Product Change Notice (PCN)

件名: RL78/G23 QFN および LQFP 製品 前工程の拠点追加, 組立工程の拠点追加, のご案内
 発行日: 6/30/2025
 出荷開始予定日: 3/31/2026

32pin LQFP

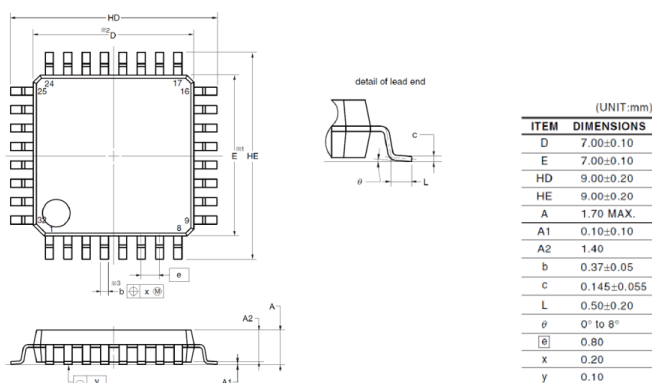
寸法比較: 7mm×7mm 0.8mm pitch 32pin LQFP パッケージ

GreatekパッケージのシンボルはJEDEC準拠となります。

Greatek Symbol	7x7mm 32pin LQFP PLQP0032GE-A			BJ Symbol	7x7mm 32pin LQFP PLQP0032GB-A		
	Dimension in Millimeters				Dimension in Millimeters		
	Min	Nom	Max		Min	Nom	Max
A	-	-	1.60	A	-	-	1.70
A1	0.05	-	0.15	A1	0.00	0.10	0.20
A2	1.35	1.40	1.45	A2	-	1.40	-
D	-	9.00	-	HD	8.80	9.00	9.20
D1	-	7.00	-	D	6.90	7.00	7.10
E	-	9.00	-	HE	8.80	9.00	9.20
E1	-	7.00	-	E	6.90	7.00	7.10
N	-	32	-	-	-	-	-
e	-	0.80	-	e	-	0.80	-
b	0.30	0.37	0.45	b	0.32	0.37	0.42
c	0.09	-	0.20	c	0.09	0.145	0.20
θ	0°	3.5°	7°	θ	0°	-	8°
L	0.45	0.60	0.75	L	0.30	0.50	0.70
L1	-	1.00	-	-	-	-	-
aaa	-	-	0.20	-	-	-	-
bbb	-	-	0.20	-	-	-	-
ccc	-	-	0.10	y	-	0.10	-
ddd	-	-	0.20	x	-	0.20	-

44pin LQFP

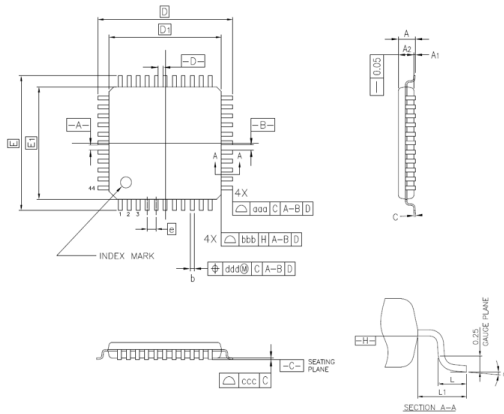
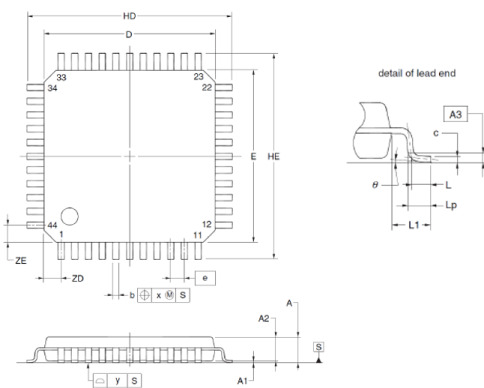
寸法比較: 10mm×10mm 0.8mm pitch 44pin LQFP パッケージ

GreatekパッケージのシンボルはJEDEC準拠となります。

Greatek Symbol	10x10mm 44pin LQFP PLQP0044GE-A			KL Symbol	10x10mm 44pin LQFP PLQP0044GC-A		
	Dimension in Millimeters				Dimension in Millimeters		
	Min	Nom	Max		Min	Nom	Max
A	-	-	1.60	A	-	-	1.60
A1	0.05	-	0.15	A1	0.05	0.10	0.15
A2	1.35	1.40	1.45	A2	1.35	1.40	1.45
D	-	12.00	-	HD	11.80	12.00	12.20
D1	-	10.00	-	D	9.80	10.00	10.20
E	-	12.00	-	HE	11.80	12.00	12.20
E1	-	10.00	-	E	9.80	10.00	10.20
N	-	44	-	-	-	-	-
e	-	0.80	-	e	-	0.80	-
b	0.30	0.37	0.45	b	0.30	0.37	0.45
c	0.09	-	0.20	c	0.10	0.145	0.20
θ	0°	3.5°	7°	θ	0°	3°	8°
L	0.45	0.60	0.75	Lp	0.45	0.60	0.75
L1	-	1.00	-	L1	0.80	1.00	1.20
aaa	-	-	0.20	-	-	-	-
bbb	-	-	0.20	-	-	-	-
ccc	-	-	0.10	y	-	0.10	-
ddd	-	-	0.20	x	-	0.20	-

48pin LQFP

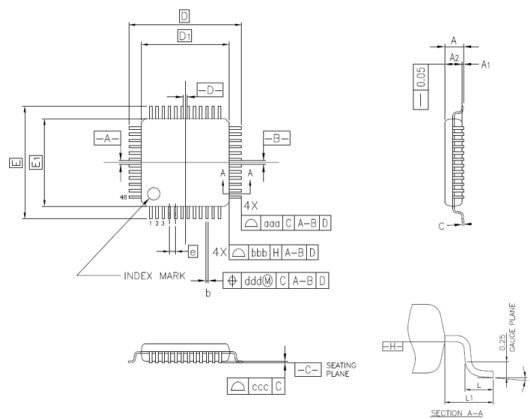
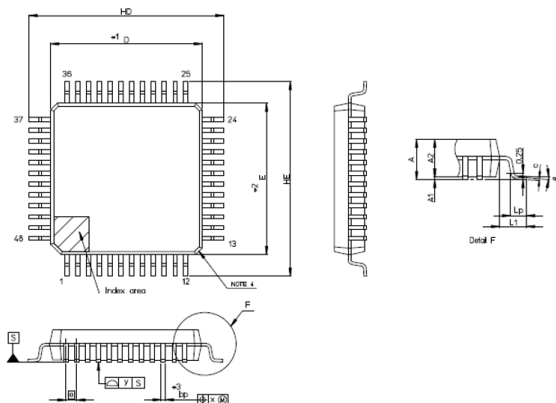
寸法比較: 7mm×7mm 0.5mm pitch 48pin LFQFP パッケージ

GreatekパッケージのシンボルはJEDEC準拠となります。

Greatek Symbol	7x7mm 48pin LQFP PLQP0048KL-A			BJ Symbol	7x7mm 48pin LQFP PLQP0048KB-B		
	Dimension in Millimeters				Dimension in Millimeters		
	Min	Nom	Max		Min	Nom	Max
A	-	-	1.60	A	-	-	1.70
A1	0.05	-	0.15	A1	0.05	-	0.15
A2	1.35	1.40	1.45	A2	-	1.40	-
D	-	9.00	-	HD	8.80	9.00	9.20
D1	-	7.00	-	D	6.90	7.00	7.10
E	-	9.00	-	HE	8.80	9.00	9.20
E1	-	7.00	-	E	6.90	7.00	7.10
N	-	48	-	e	-	-	-
e	-	0.50	-	e	-	0.50	-
b	0.17	0.22	0.27	bp	0.17	0.20	0.27
c	0.09	-	0.20	c	0.09	-	0.20
θ	0°	3.5°	7°	θ	0°	3.5°	8°
L	0.45	0.60	0.75	Lp	0.45	0.60	0.75
L1	-	1.00	-	L1	-	1.00	-
aaa	-	-	0.20	-	-	-	-
bbb	-	-	0.20	-	-	-	-
ccc	-	-	0.08	y	-	-	0.08
ddd	-	-	0.08	x	-	-	0.08

64pin LQFP

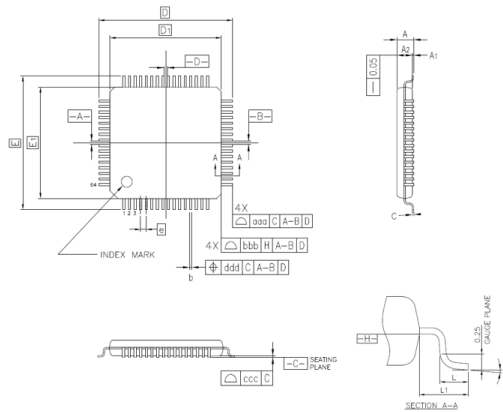
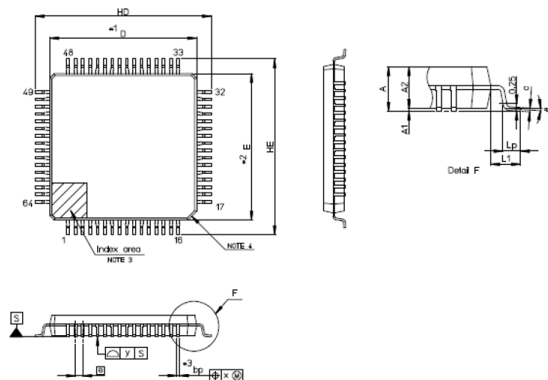
寸法比較: 10mm×10mm 0.5mm pitch 64pin LFQFP パッケージ

GreatekパッケージのシンボルはJEDEC準拠となります。

Greatek Symbol	10x10mm 64pin LQFP PLQP0064KL-A			BJ Symbol	10x10mm 64pin LQFP PLQP0064KB-C		
	Dimension in Millimeters				Dimension in Millimeters		
	Min	Nom	Max		Min	Nom	Max
A	-	-	1.60	A	-	-	1.70
A1	0.05	-	0.15	A1	0.05	-	0.15
A2	1.35	1.40	1.45	A2	-	1.40	-
D	-	12.00	-	HD	11.80	12.00	12.20
D1	-	10.00	-	D	9.90	10.00	10.10
E	-	12.00	-	HE	11.80	12.00	12.20
E1	-	10.00	-	E	9.90	10.00	10.10
N	-	64	-	-	-	-	-
e	-	0.50	-	e	-	0.50	-
b	0.17	0.22	0.27	bp	0.15	0.20	0.27
c	0.09	-	0.20	c	0.09	-	0.20
θ	0°	3.5°	7°	θ	0°	3.5°	8°
L	0.45	0.60	0.75	Lp	0.45	0.60	0.75
L1	-	1.00	-	L1	-	1.000	-
aaa	-	-	0.20	-	-	-	-
bbb	-	-	0.20	-	-	-	-
ccc	-	-	0.08	y	-	-	0.08
ddd	-	-	0.08	x	-	-	0.08

80pin LQFP

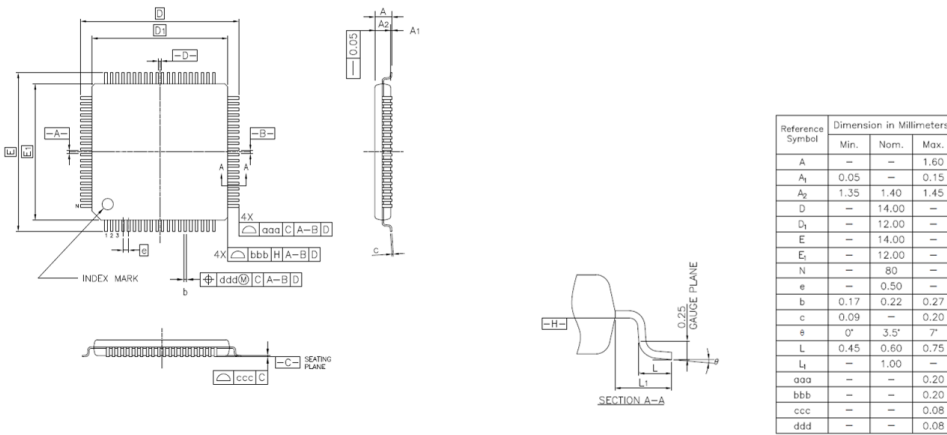
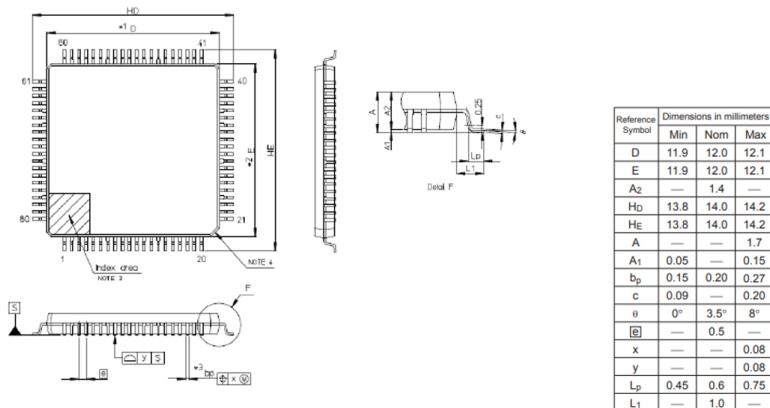
寸法比較: 12mm×12mm 0.5mm pitch 80pin LFQFP パッケージ

GreatekパッケージのシンボルはJEDEC準拠となります。

Greatek Symbol	12x12mm 80pin LQFP PLQP0080KJ-A			BJ Symbol	12x12mm 80pin LQFP PLQP0080KB-B		
	Dimension in Millimeters				Dimension in Millimeters		
	Min	Nom	Max		Min	Nom	Max
A	-	-	1.60	A	-	-	1.70
A1	0.05	-	0.15	A1	0.05	-	0.15
A2	1.35	1.40	1.45	A2	-	1.40	-
D	-	14.00	-	HD	13.80	14.00	14.20
D1	-	12.00	-	D	11.90	12.00	12.10
E	-	14.00	-	HE	13.80	14.00	14.20
E1	-	12.00	-	E	11.90	12.00	12.10
N	-	80	-	-	-	-	-
e	-	0.50	-	e	-	0.50	-
b	0.17	0.22	0.27	bp	0.15	0.20	0.27
c	0.09	-	0.20	c	0.09	-	0.20
θ	0°	3.5°	7°	θ	0°	3.5°	8°
L	0.45	0.60	0.75	Lp	0.45	0.60	0.75
L1	-	1.00	-	L1	-	1.000	-
aaa	-	-	0.20	-	-	-	-
bbb	-	-	0.20	-	-	-	-
ccc	-	-	0.08	y	-	-	0.08
ddd	-	-	0.08	x	-	-	0.08

■ リードフレームインナー形状比較 (Package 構造イメージ図)

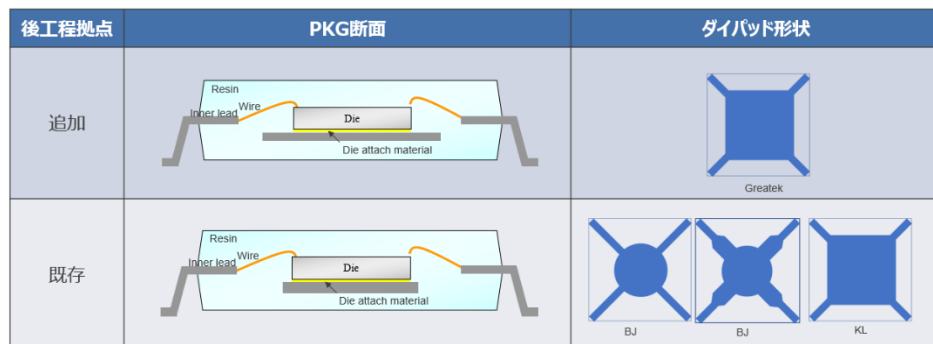
※PKG断面、ダイパッド形状は参考例となります。

※ダイパッド形状による信頼性への影響はありません。

■ 捺印比較イメージ図

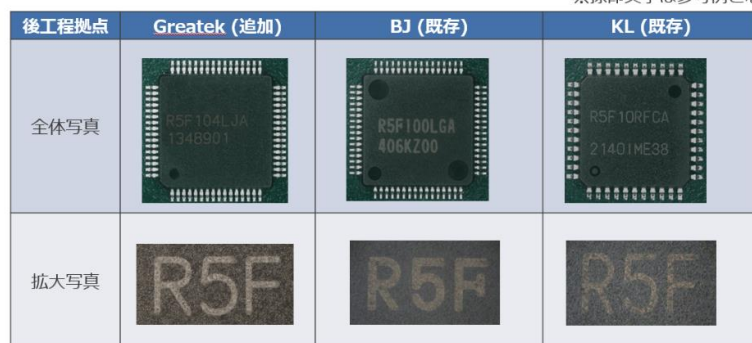
※捺印文字は参考例となります。

10x10mm 0.8mm pitch 44pin LQFP捺印仕様

※10x10 0.8mm pitch 44pin LQFPのパッケージは変更になります。

製品	Greatek (追加)	KL (既存)
Blank品		
	1段目 - 2段目 7文字 製品名 3段目 7文字 Dp1No.	1段目 7文字 製品名 2段目 - 3段目 9文字 Dp1No.
